Ip.	DATA	POSTULAT	ROZSTRZYGNIECIE	ODPOWIEDZ
1	25.10.2017	Proszę o bezpośrednie połączenie obwodnicy z ulicą Pratulinińską. Pozwoli to na szybki wyjazd z "obwodnicy Targówka" w stronę ulicy Radzyminskiej czy Ronda Wiatraczna.	uwaga nieuwzględniona	Trasa obwodnicy śródmiejskiej krzyżuje się z ulicami o znaczeniu ponadlokalnym i tranzytowym. Połączenie obwodnicy z lokalną ulicą Pratulinińską jest nieuzasadnione oraz niezgodne z warunkami technicznym jakim powinny odpowiadać drogi publiczne i ich usytuowanie".
2	25.10.2017	Proszę o bezpośrednie połączenie projektowanej i wkrótce budowanej ścieżki rowerowej na "obwodnicy Targówka" ze ścieżką wzdłuż ulicy Pratulinińskiej i dalej połączonej ze ścieżką na Radzyminskiej i dalej do Ronda Wiatraczna.	uwaga do dalszych analiz	Wzdłuż obwodnicy śródmiejskiej przewiduje się powstanie ciągłej ścieżki rowerowej, także wzdłuż przebudowywanego fragmentu ulicy Pratulinińskiej projekt zakłada powstanie ścieżki. Decyzja o połączeniu ścieżek rowerowych zostanie podjęta na etapie uzgadniania projektu.

ZIELONE MAZOWSZE

Uwagi ogólne do projektu

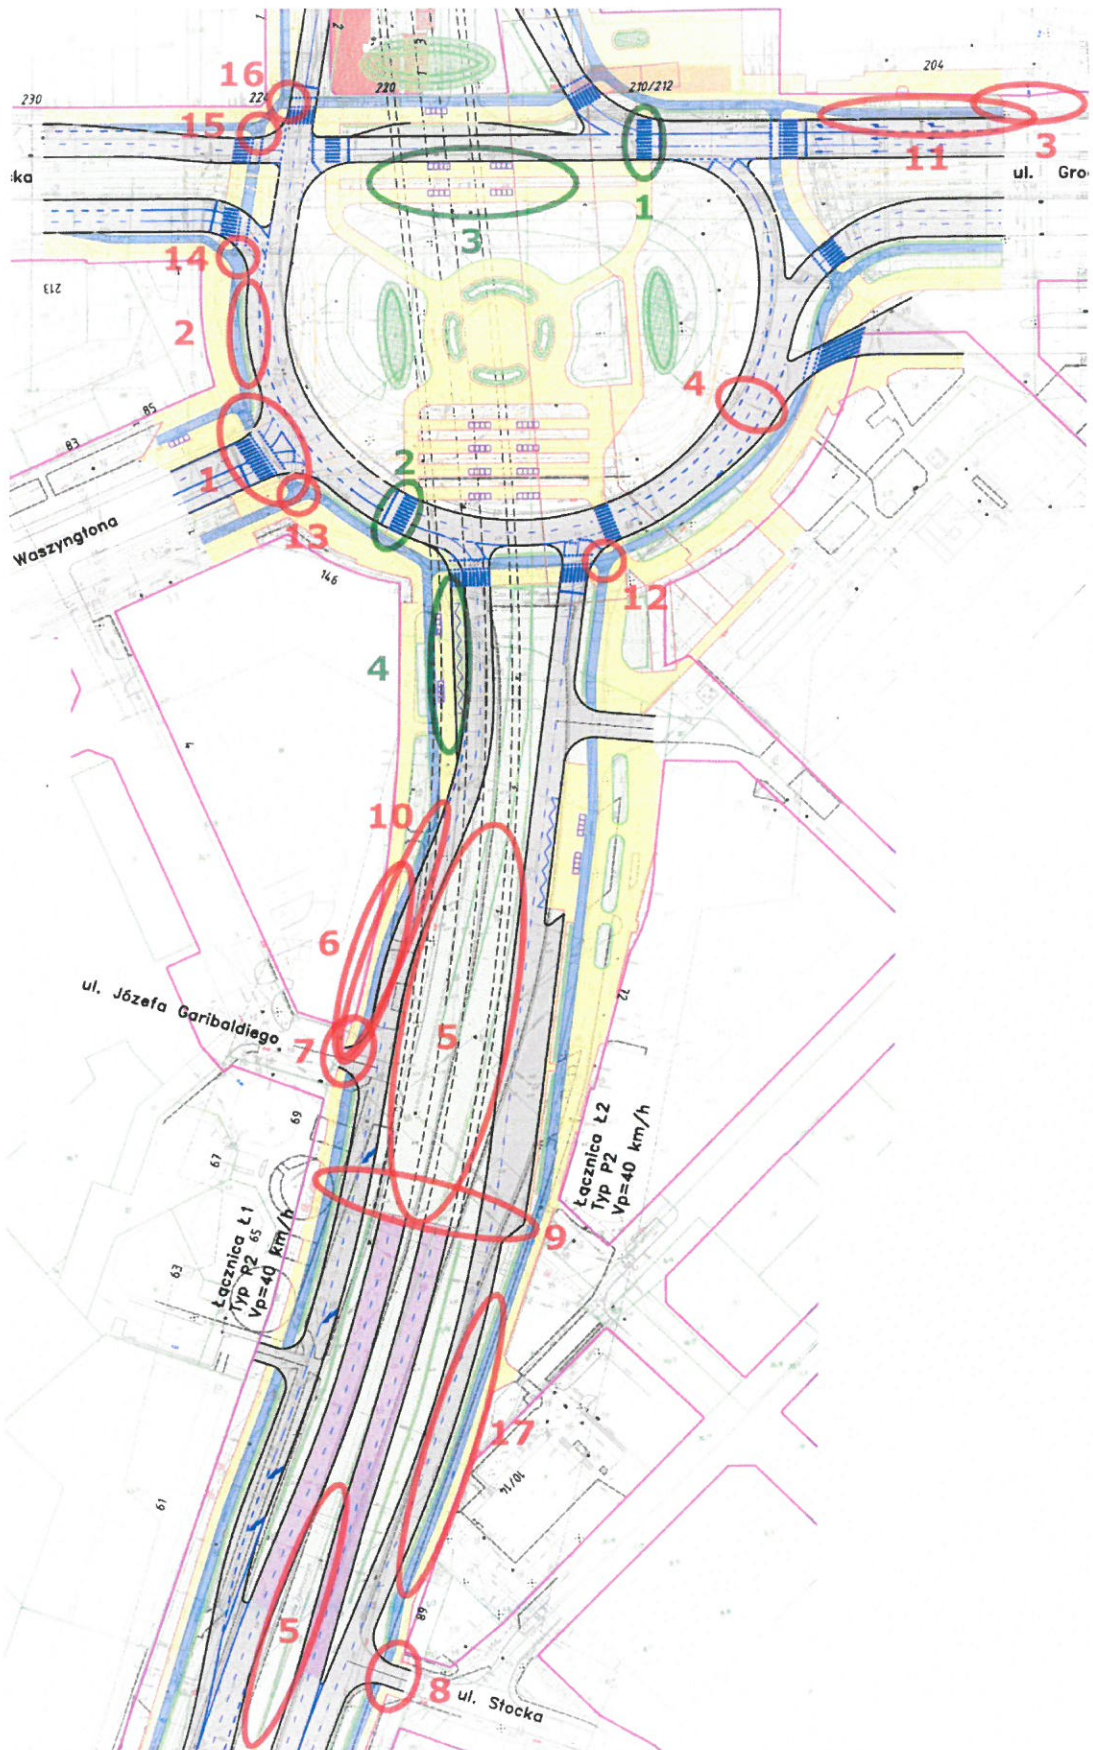
Projektant nie wywiązał się z zadania zaprojektowania dogodnych przesiadek pomiędzy różnymi środkami komunikacji w węźle. W niektórych przypadkach drogi przejścia między przystankami wynosić będą nawet 750 m i wymagać będą czterokrotnego pokonywania schodów. Osoby z ograniczeniami mobilności będą musiały pokonać nawet 1600 m! Jeden z projektowanych przystanków ma być całkowicie niedostępny dla „wózkowiczów”. Dodatkowo projektant przewiduje likwidację istniejącego chodnika po południowej stronie Radzywińskiej, co oznacza, że w wyniku realizacji inwestycji pokonanie torów kolejowych będzie utrudnione zamiast ułatwione. Konieczne jest całkowite przeprojektowanie węzła, w tym:

1. Doprojektować parę przystanków autobusowych w al. Solidarności pod wiaduktem kolejowym lub pod wiaduktem obwodnicy (obsługujące przesiadkę na przystanek kolejowy PKP Stalowa oraz na autobusy jadące obwodnicą).
2. Należy zaprojektować naziemne przejście dla pieszych przez al. Solidarności w rejonie wiaduktu kolejowego, tak by umożliwić przejście między peronami

przystanku kolejowego PKP Stalowa i przystankiem autobusowym w kierunku Zacisza bez konieczności trzykrotnego pokonywania różnicy wysokości.

3. Nie likwidować chodnika po południowej stronie „dużej Radzymińskiej”, a przeciwnie przedłużyć go do ww. przystanku autobusowego. Doprojektować drogę dla rowerów po południowej stronie ciągu „duża Radzymińska” – al. Solidarności w zakresie objętym projektem.

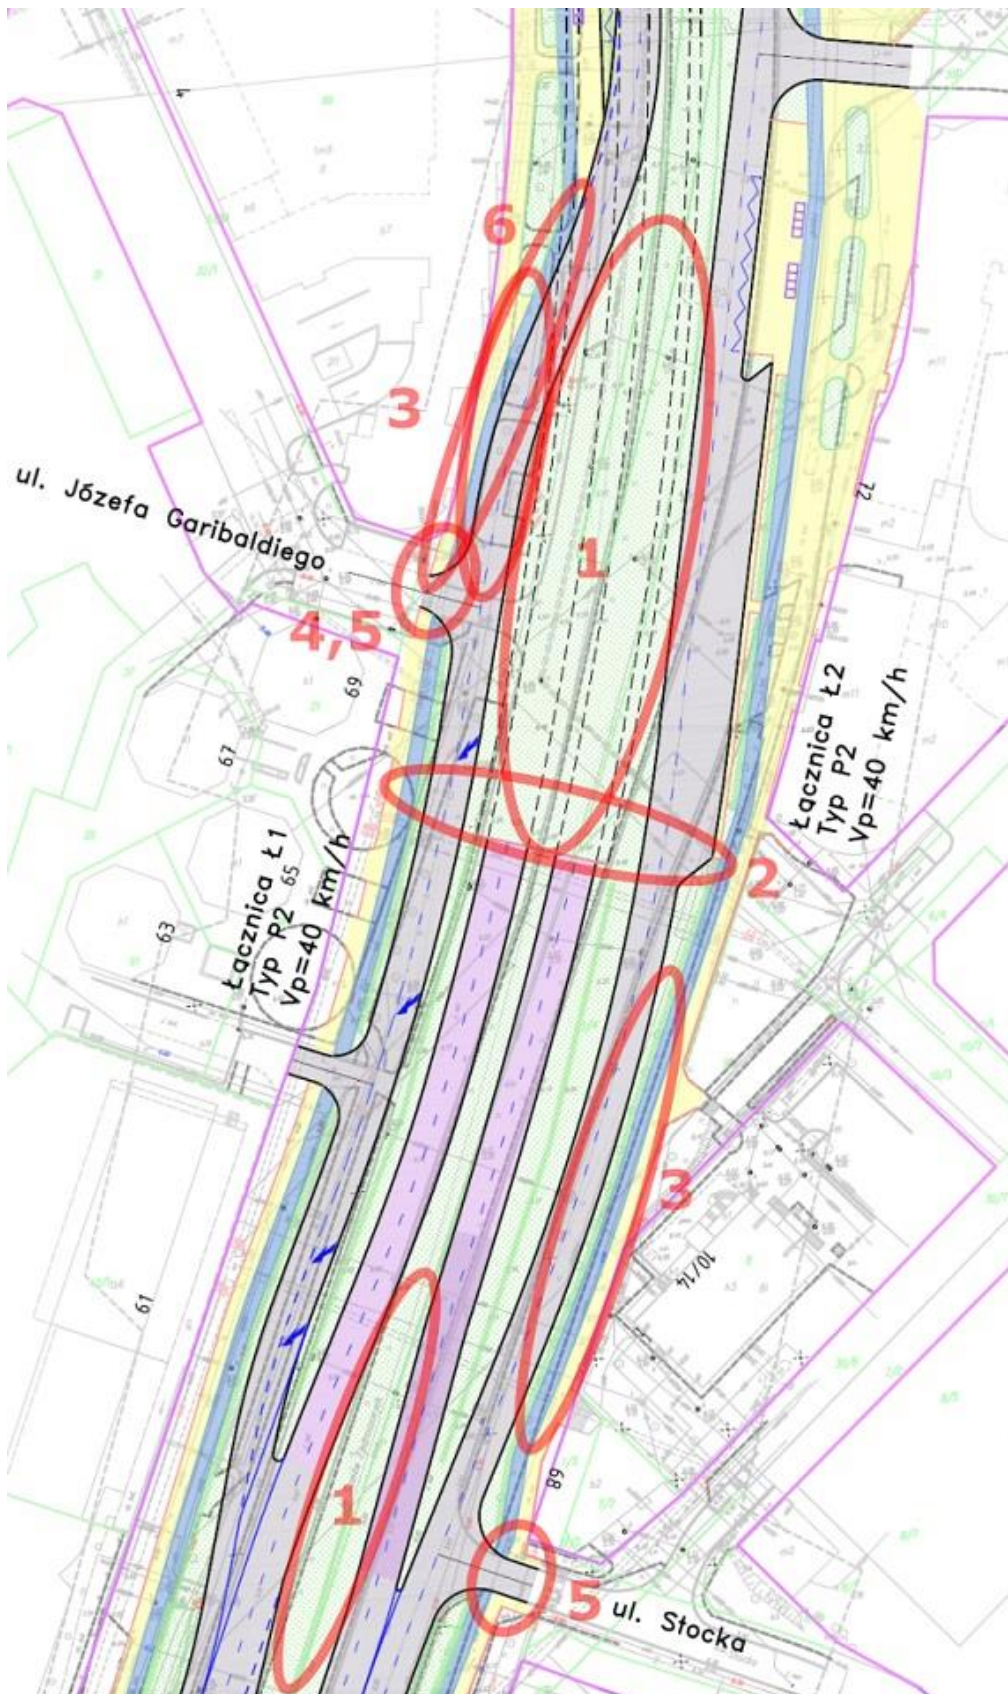
1. Na odcinkach, na których Obwodnica ma przekrój 2x3 pasy ruchu, oraz na odcinku nad tunelem należy przewidzieć wydzielone pasy dla autobusów z elementami geometrii utrudniającymi korzystanie z nich przez pojazdy nieuprawnione (np. zaprojektować buspasy jako oddzielną jezdnię w pasie dzielącym).
2. Alternatywnie - ograniczyć przekrój z 2x3 do 2x2 pasów ruchu. Na odcinku nad tunelem ograniczyć przekrój do 1x2 pasów ruchu z pozostawieniem rezerwy na linię tramwajową po wschodniej stronie zwężonej jezdni.

3. Należy zapewnić szpalery drzew (zachowanie istniejących lub nasadzenie nowych) po obu stronach Obwodnicy.
4. Należy zapewnić ciągłość tras rowerowych po obu stronach Obwodnicy, z ewentualnym wyjątkiem dla odcinków, na których możliwa jest bezkolizyjna zmiana strony (np. w przypadku podwieszania kładki pieszo-rowerowej pod estakadę nad torami kolejowymi – por. uwagi szczegółowe).
5. Należy zachować budynki ujęte w gminnej ewidencji zabytków, które nie kolidują z jezdniami głównymi. W przypadku obiektów kultu religijnego istnieje możliwość ich przesunięcia.

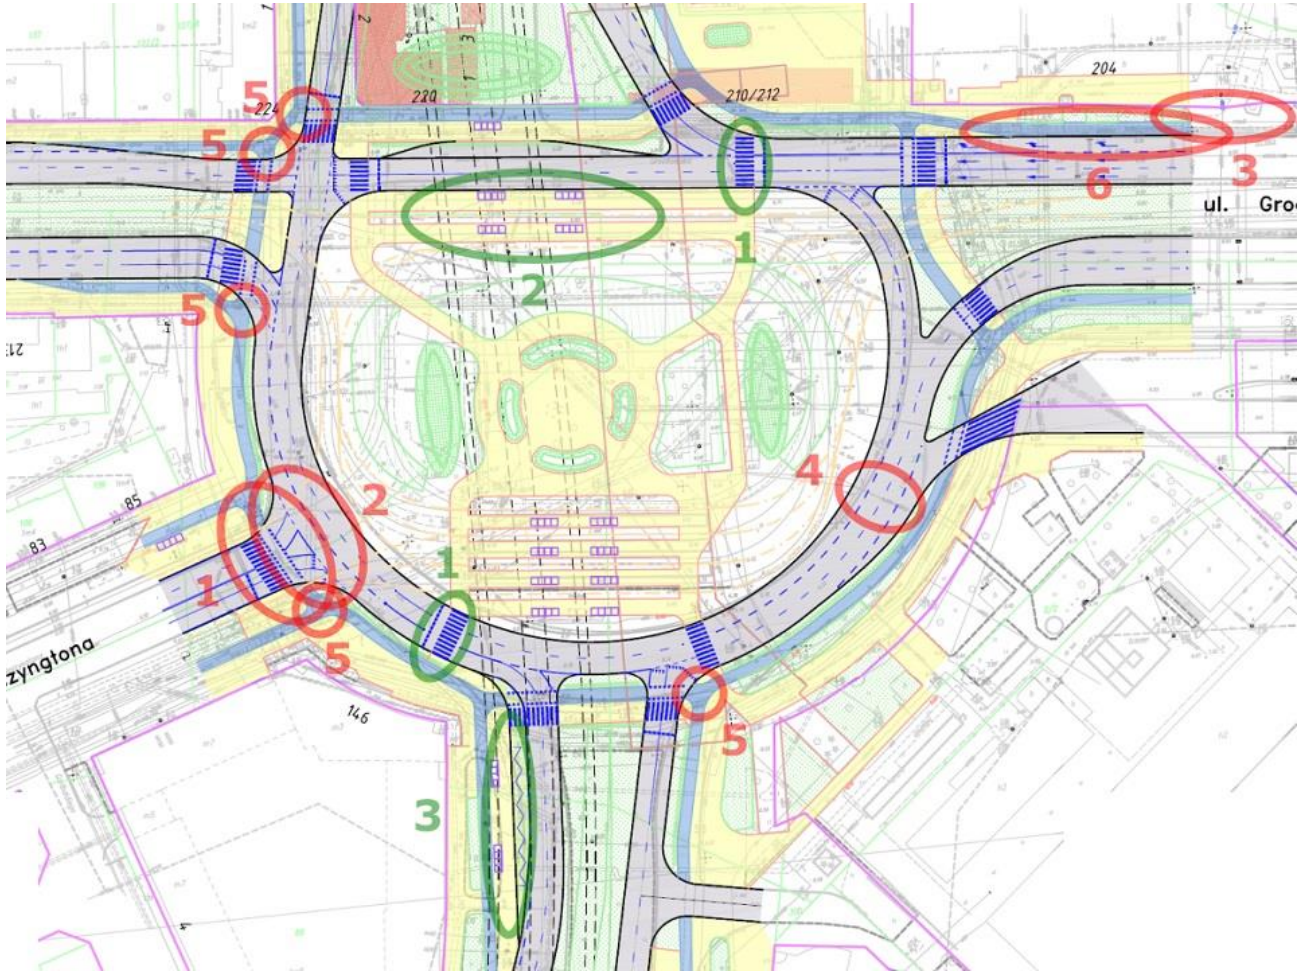
4. W związku ze zmianą lokalizacji przejścia dla pieszych przez jezdnię ronda Wiatraczna, projekt wydłuża drogę przesiadek z pętli tramwajowej na pętlę autobusową. Zadaniem projektanta było skrócenie drogi przesiadek i należy wyegzekwować wykonanie zamówionej pracy. Jeśli okaże się to niemożliwe przy obecnej geometrii skrzyżowania, projektant powinien przeanalizować alternatywne rozwiązania (np. przeniesienie obu jezdni Obwodnicy na zachodnią stronę pętli tramwajowej i przysunięcie do siebie pętli autobusowej i tramwajowej, odwrócenie kierunku ruchu na pętli autobusowej itp.)

5. Należy zapewnić przestrzeń na akumulację rowerzystów przed przejazdami z sygnalizacją świetlną. Projekt nie zapewnia takiej przestrzeni np. w północno-zachodnim narożniku skrzyżowania Grochowska / Wiatraczna, po południowej stronie Grochowskiej, po południowej stronie ul. Waszyngtona, po wschodniej stronie al. Stanów Zjednoczonych – rowerzyści oczekujący na zielone światło będą blokować poprzeczny ruch pieszy i rowerowy.

6. Należy zapewnić pas dzielący między drogą dla rowerów a jezdnią, umożliwiającą zlokalizowanie znaków drogowych, wygrodzeń itp. z zachowaniem skrajni zarówno samochodowej jak i rowerowej.

Ilustracja do uwag do projektu w zakresie ronda Wiatraczna.

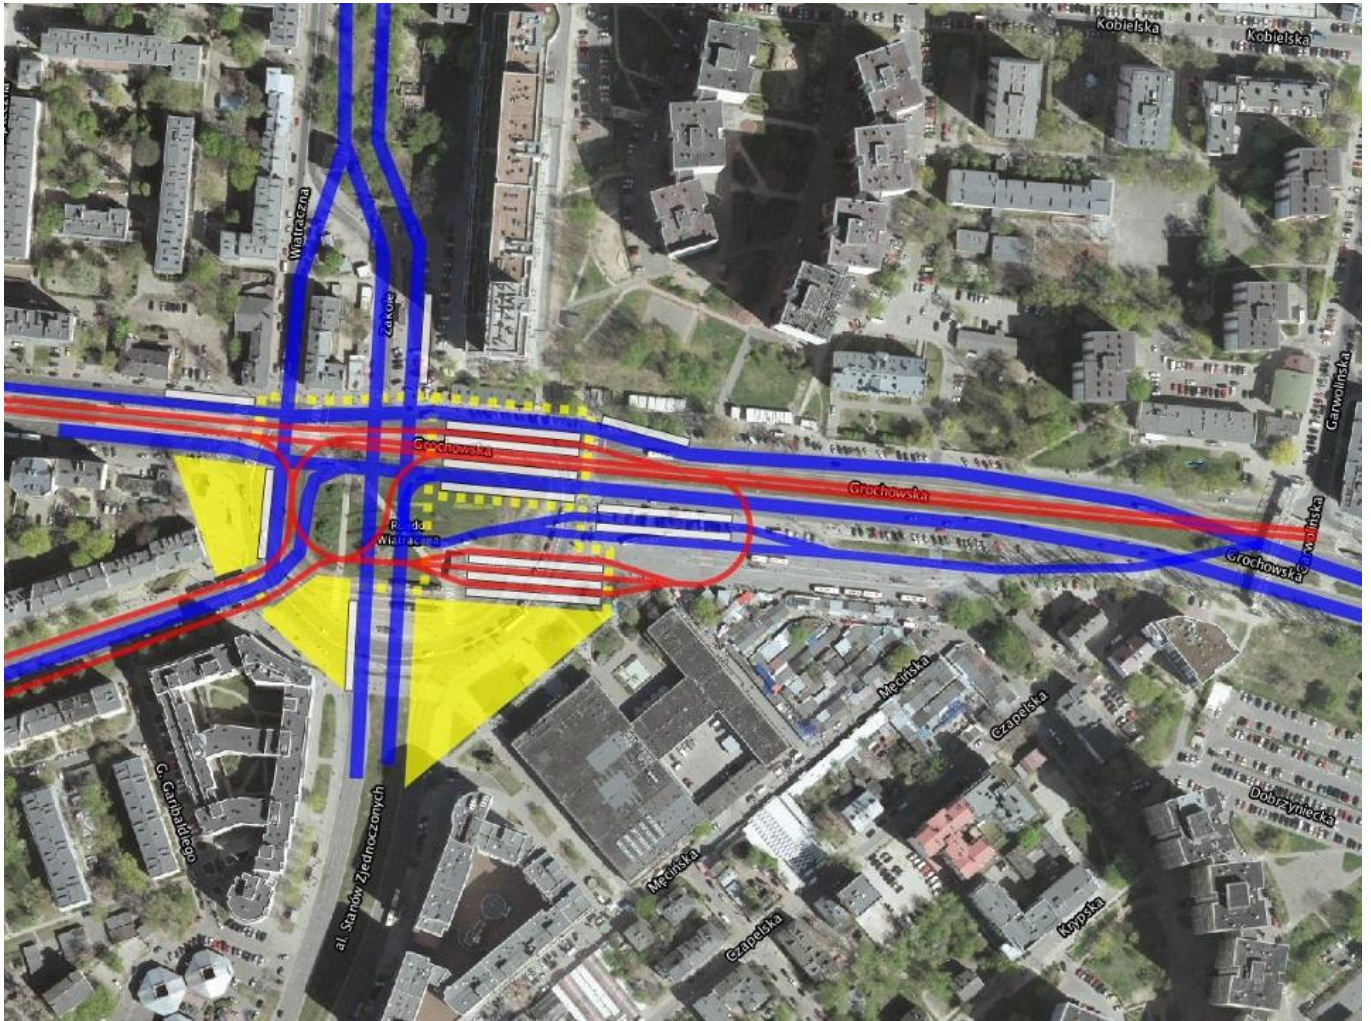
Przykładowe rozwiązanie zamiany ronda Wiatraczna na skrzyżowanie z przeniesieniem obu pętli na wschodnią stronę skrzyżowania.

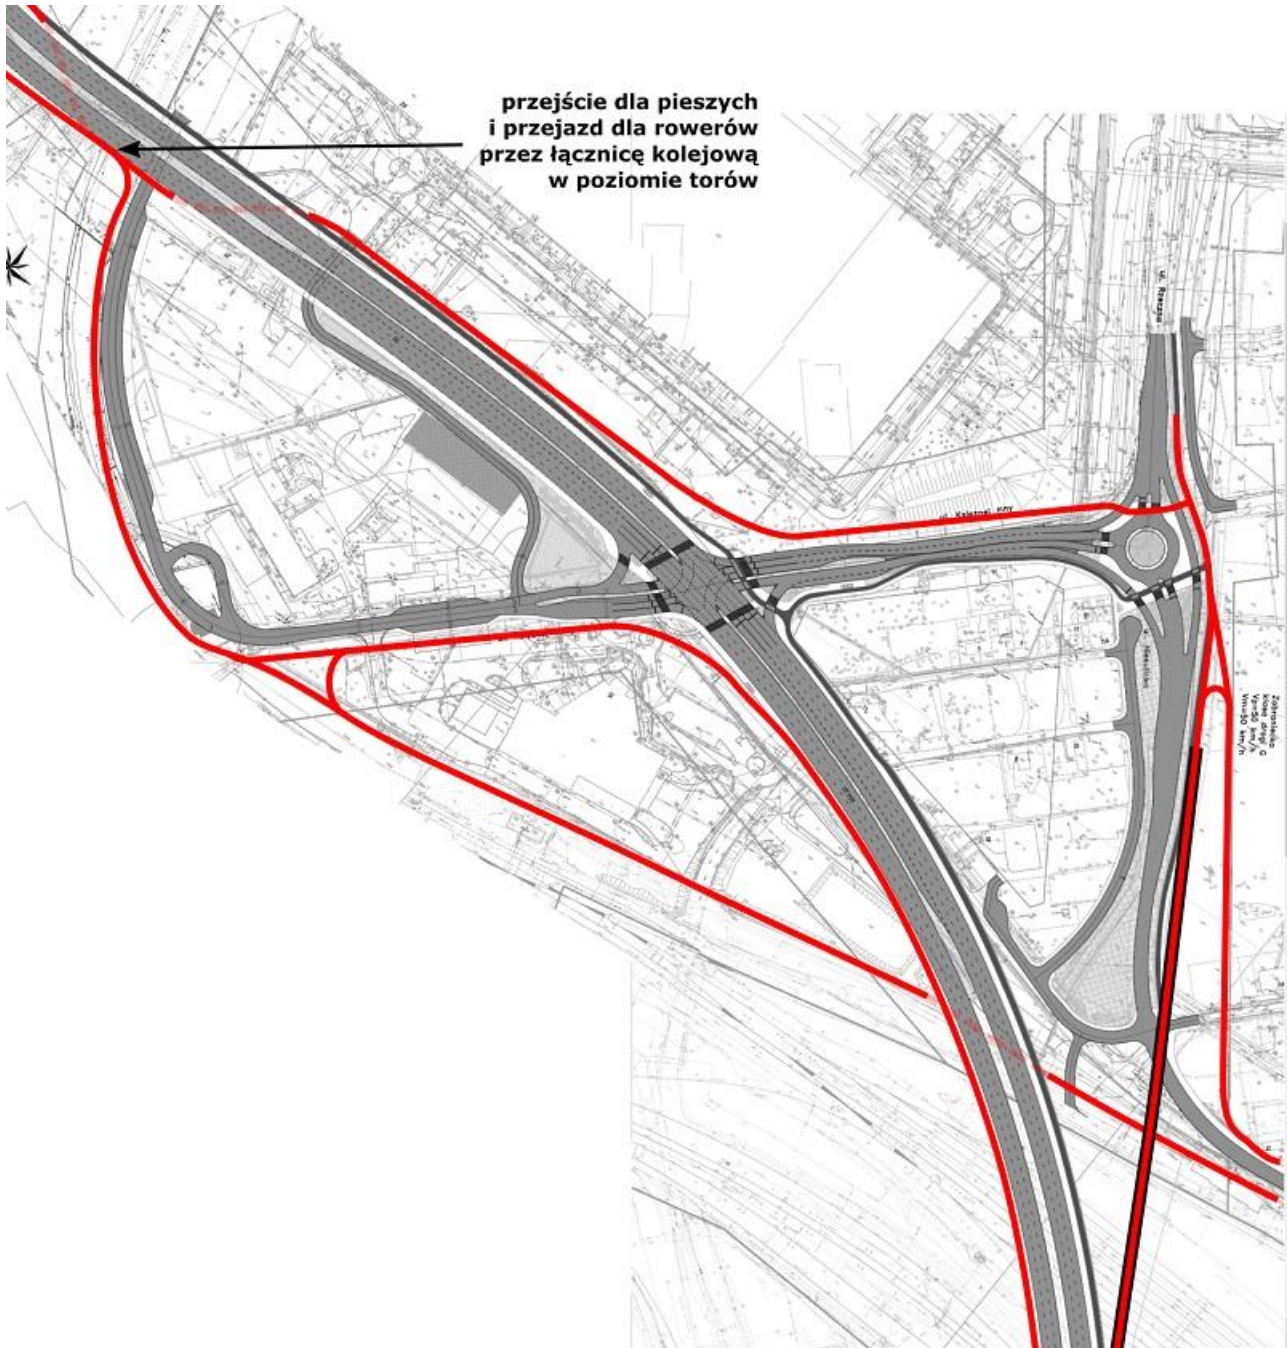
11. Należy doprojektować zejście pieszo-rowerowe z wiaduktu nad torami kolejowymi (schody + pochylnie lewoskrętne w dół) w powiązaniu z przystankiem autobusowym (np. na żądanie), tak aby zapewnić obsługę komunikacyjną Koziej Górki.

12. Z informacji uzyskanych podczas konsultacji wynika, że jezdnie obwodnicy nad torami będzie znajdowała się wyżej niż wymaga tego skrajnia kolejowa. W związku z tym wskazane byłoby zaprojektowane ciągów pieszych i rowerowych jako podwieszane pod estakadą, analogicznie do np. mostu Łazienkowskiego (lub jak w Wiedniu na moście Praterbrücke - między jezdniami – por. <http://zm.org.pl/?a=wiedien>). W takim przypadku wystarczający będzie jeden chodnik i jedna droga dla rowerów pod estakadą, pod warunkiem rozproszczenia ruchu pieszego i rowerowego na obu końcach na obie strony.

Odcinek Trasa Świętokrzyska – mała Radzymińska

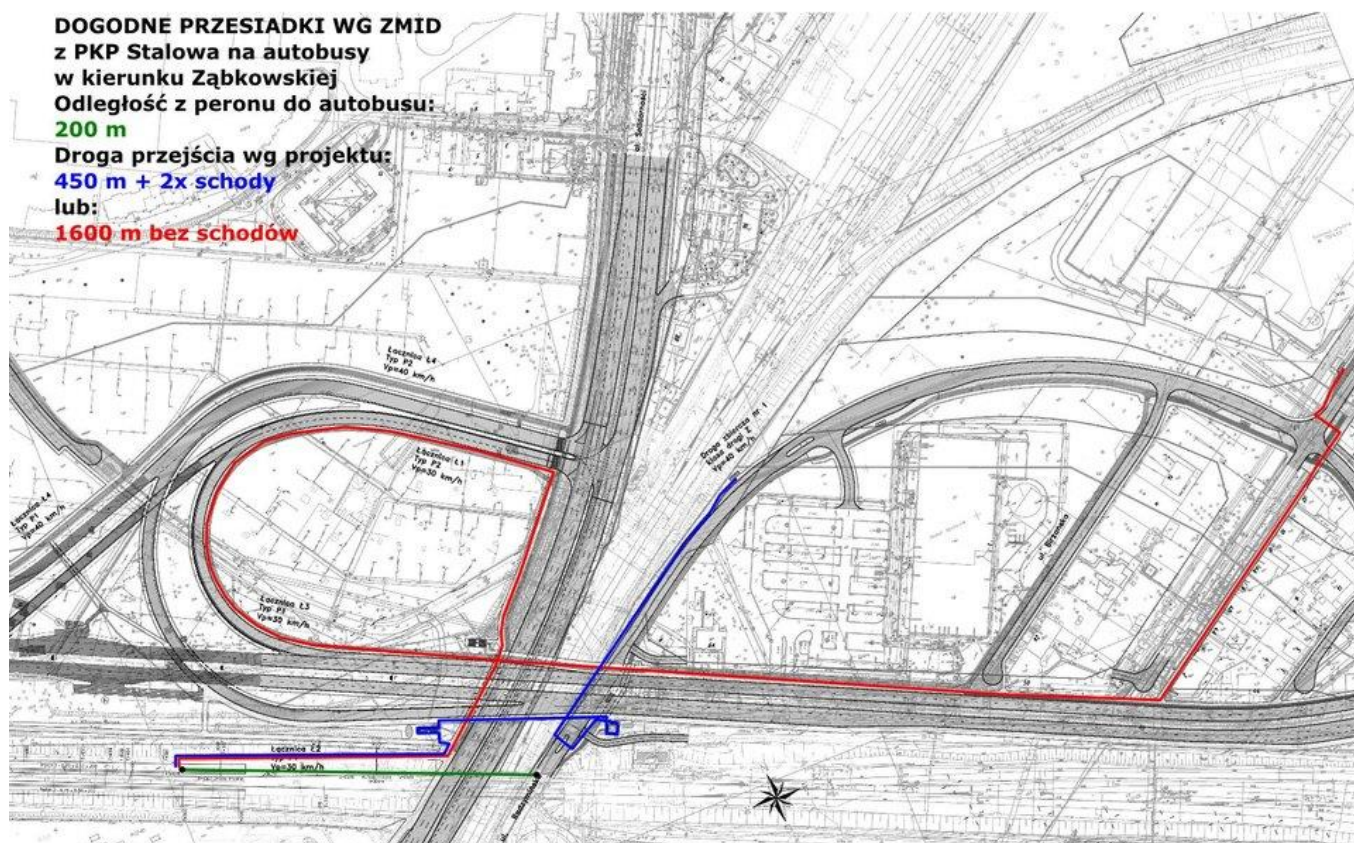
Lokalizacja skrzyżowania Obwodnicy z Trasą Świętokrzyską jest nieoptymalna i bez perspektyw kontynuacji, na co zwracano uwagę już w 2008 r. Warto rozważyć przebudowę końcowego odcinka Trasy Świętokrzyskiej, co będzie kosztowne, ale mniej niż konieczność późniejszej przebudowy zarówno Trasy jak i Obwodnicy.

1. Należy rozważyć zamknięcie wlotu Trasy Świętokrzyskiej w obecnej lokalizacji (z pozostawieniem tuneli pieszo-rowerowych i tramwajowego) i wykonanie końcowego odcinka Trasy Świętokrzyskiej (od ul. Objazdowej do Obwodnicy) w nowym przebiegu, tak by łączyła się z ul. Księżnej Anny.
